REF. DOSSIER TER-ART-2024-91556-CAS-195063-D2V2Z4

**Avis sur le projet arrêté
Elaboration du PLU de
la commune de SAINT HILAIRE**

DDT Essonne

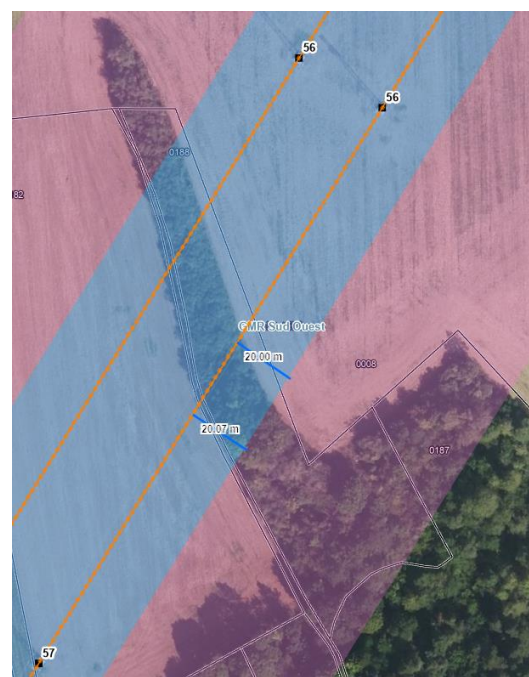
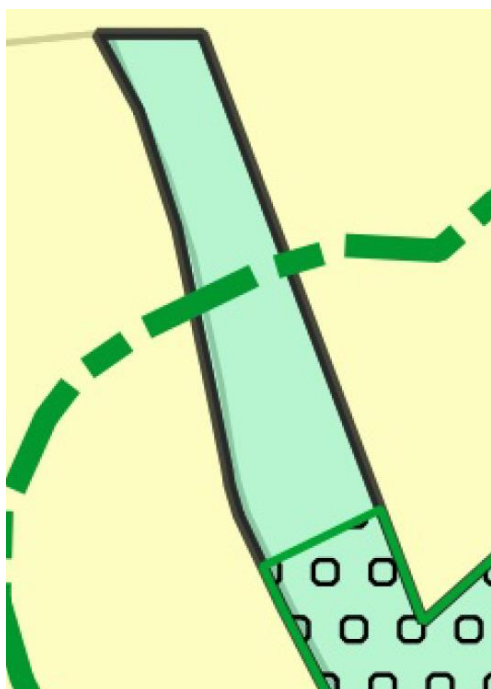
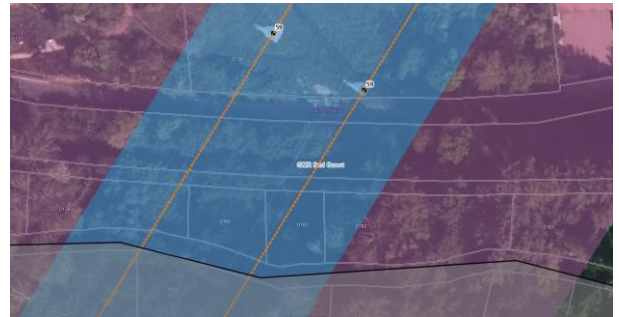
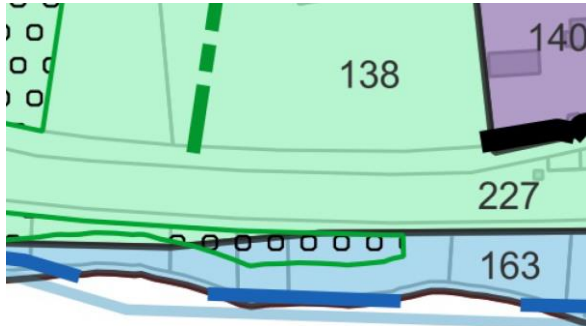
Certains ouvrages du réseau public de transport d'électricité sont situés en partie dans un espace boisé classé (EBC). Or, nous attirons votre attention sur le fait que les servitudes I4 sont incompatibles avec le classement d'un terrain en EBC.

Dans le cas d'une ligne électrique aérienne existante, un tel classement serait illégal. Cette absence de prise en compte serait par ailleurs de nature à fragiliser juridiquement le document d'urbanisme et pourrait conduire, en cas de contentieux, à son annulation (*Conseil d'Etat, 13 octobre 1982, Commune de Roumare, Conseil d'Etat, 14 novembre 2014, Commune de Neuilly-Plaisance*).

Dans le cadre des servitudes d'élagage et d'abattage d'arbres, RTE coupe les arbres et branches d'arbres qui, se trouvant à proximité des conducteurs aériens d'électricité, gênent leur pose ou pourraient, par leur mouvement ou leur chute, occasionner des courts-circuits ou des avaries aux ouvrages. La largeur de cette zone d'entretien dépend de la topologie des lignes. Elle est donc déterminée spécifiquement pour chaque porté par des experts.

Nous vous demandons par conséquent que, sur les documents graphiques, le report du tracé des ouvrages concernés soit réalisé de façon à faire apparaître clairement, par un surlignage sans ambiguïté, l'axe des implantations d'ouvrages et, que soient retranchés des espaces boisés classés les bandes suivantes :

- 20 mètres de part et d'autre de l'axe des **lignes aériennes 90 kV**

Conformément à ces indications, nous vous demandons de bien vouloir procéder au déclassement des EBC sous la ligne repérée ci-après :

- **LIAISON 90kV NO 1 BOIS-RENAUD - JUINE**
